中部電力株式会社 浜岡原子力発電所
原子炉設置変更許可申請（5 号原子炉施設
の変更）の概要について

平成 13 年 7 月

5号炉の制御棒駆動機構の構造を一部変更する。

制御棒駆動機構の概要を第 1 図に示す。

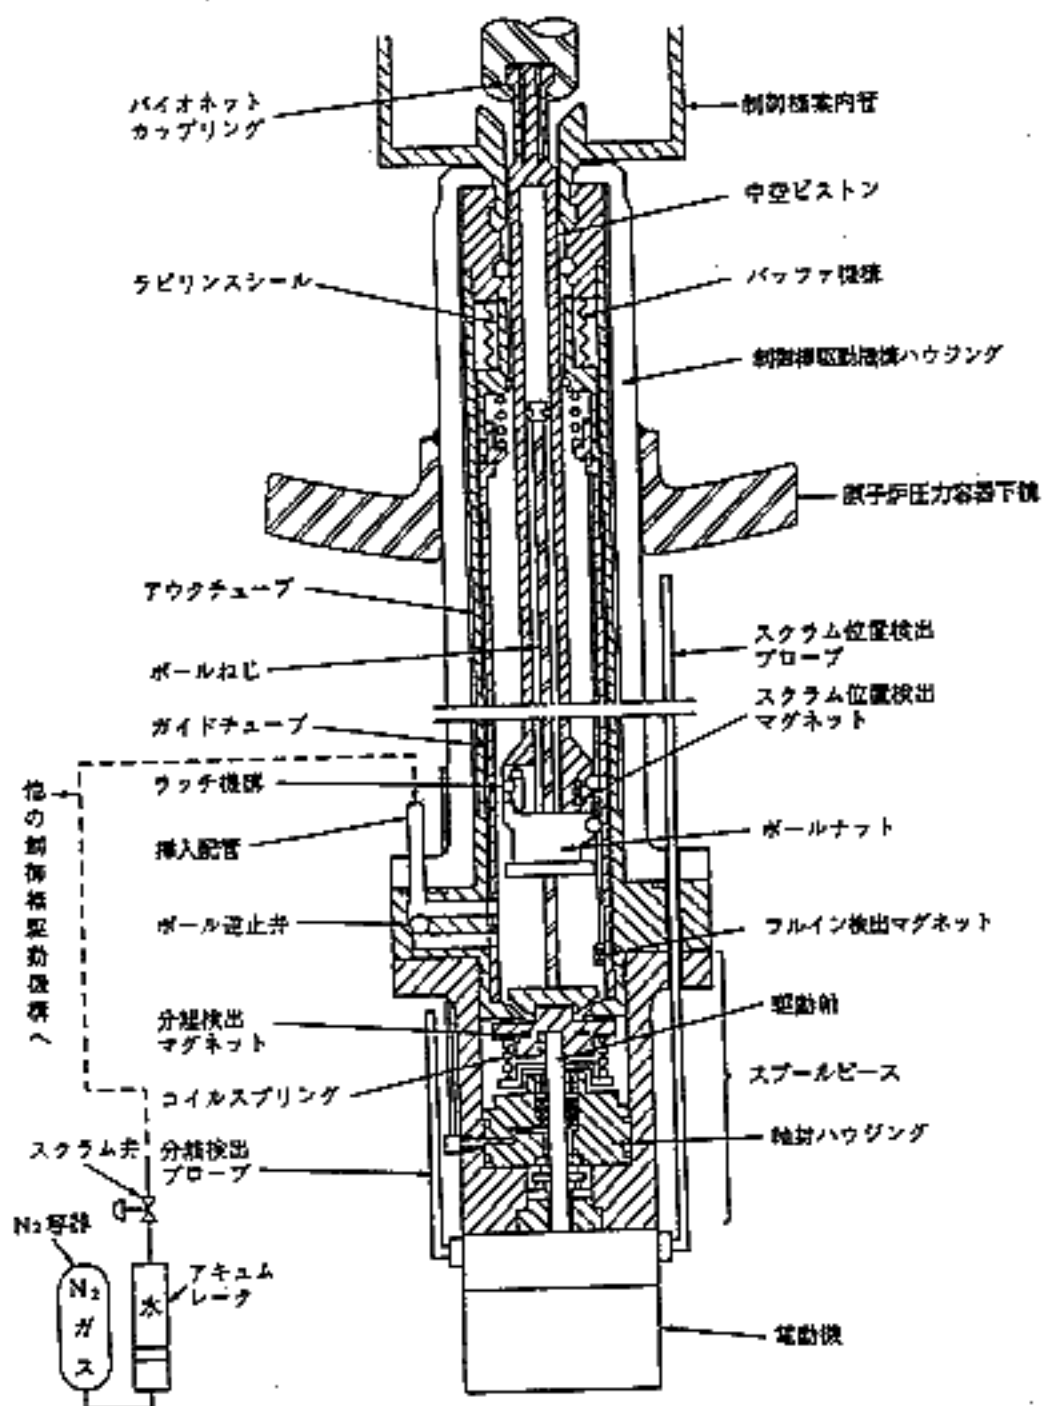
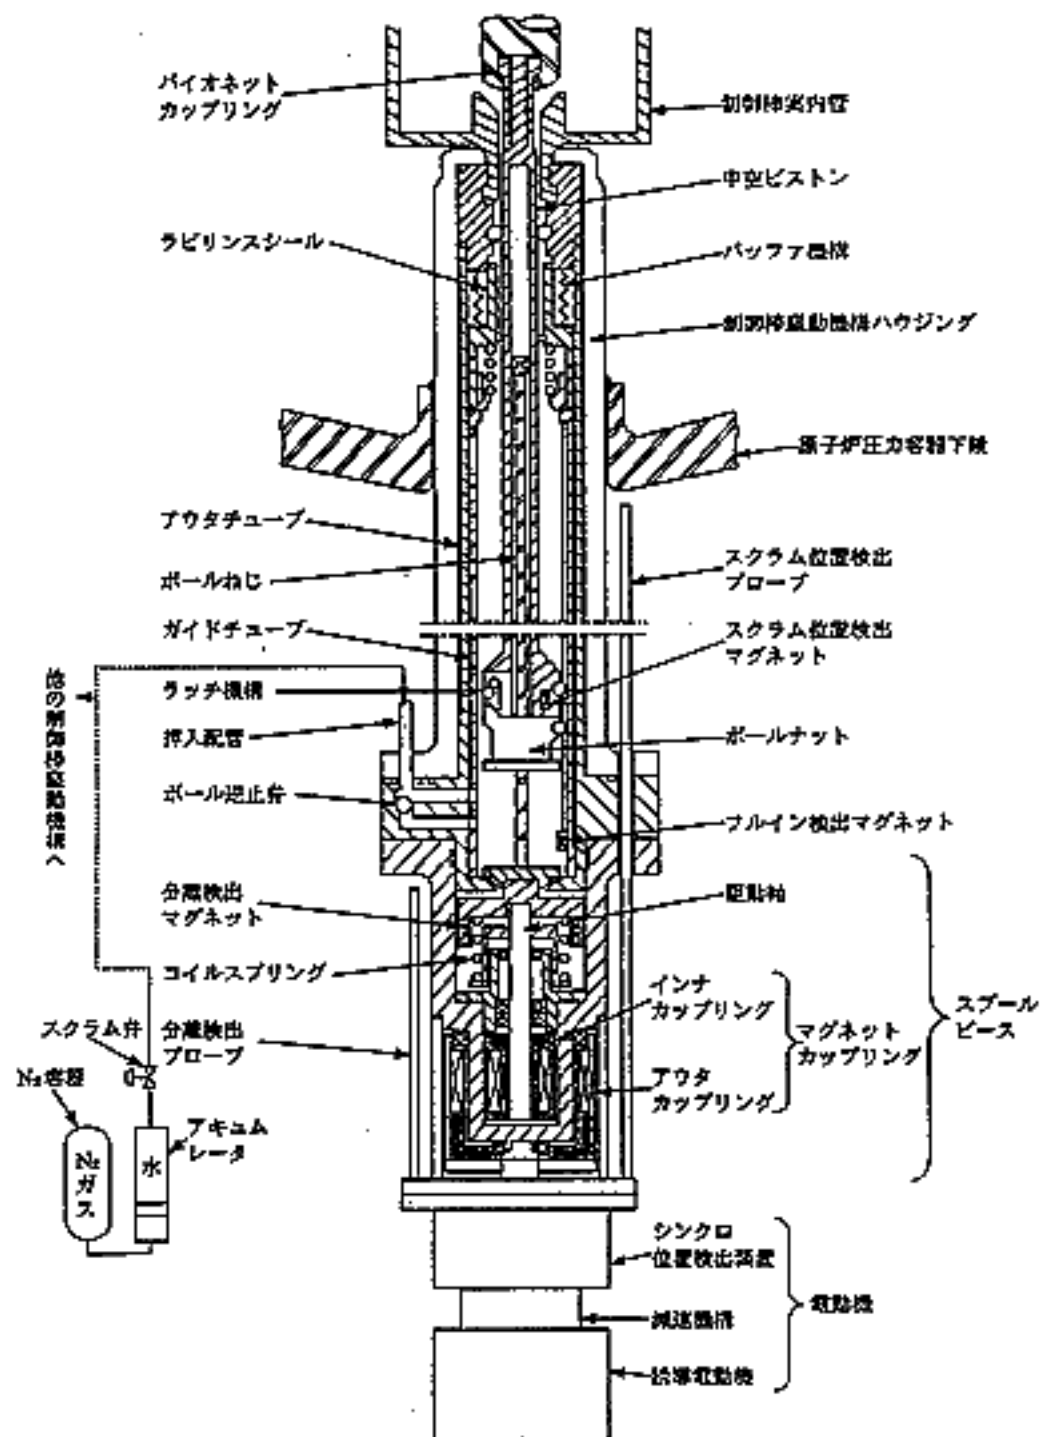
5 号炉の制御棒駆動機構について、制御棒の通常駆動時の駆動源としてステップモータを用い、また、原子炉冷却材圧力バウンダリに軸封部を有する構造（通常時駆動速度 $30 \pm 3 \text{ mm/s}$ ）から、駆動源として誘導電動機を用い、また、軸封部が不要となるマグネットカップリングを用いる構造（通常時駆動速度 $28 \pm 5 \text{ mm/s}$ ）に変更する。
